重要なお知らせ；ソフトウェアに起因する現象のご連絡

SW1A形 Automation Organizer WindLDR

図-3：ラダープログラムの見た目

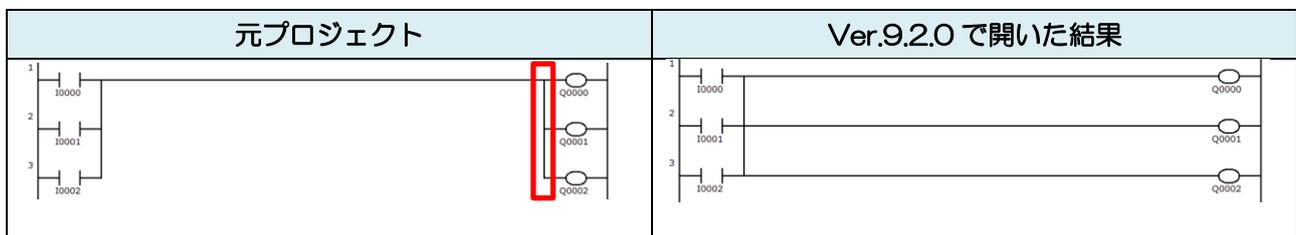
WindLDR Ver.9.2.0 にて、ラダー内のいずれかのラダー行で OUT/OUTN/SET/RST 命令等のすぐ左隣が垂直線のとおり、プロジェクトを開く等を行うと自動調整されてラダーの見た目が変わる場合があります。

WindLDR で次の表の左図のようなラダープログラムを作成し、保存してプロジェクトを閉じます。このプロジェクトを Ver.9.2.0 で開いたり編集したりすると、次の表の右図のようになってしまいます。

Ver.9.3.0 またはそれ以降のバージョンの WindLDR を使用してください。
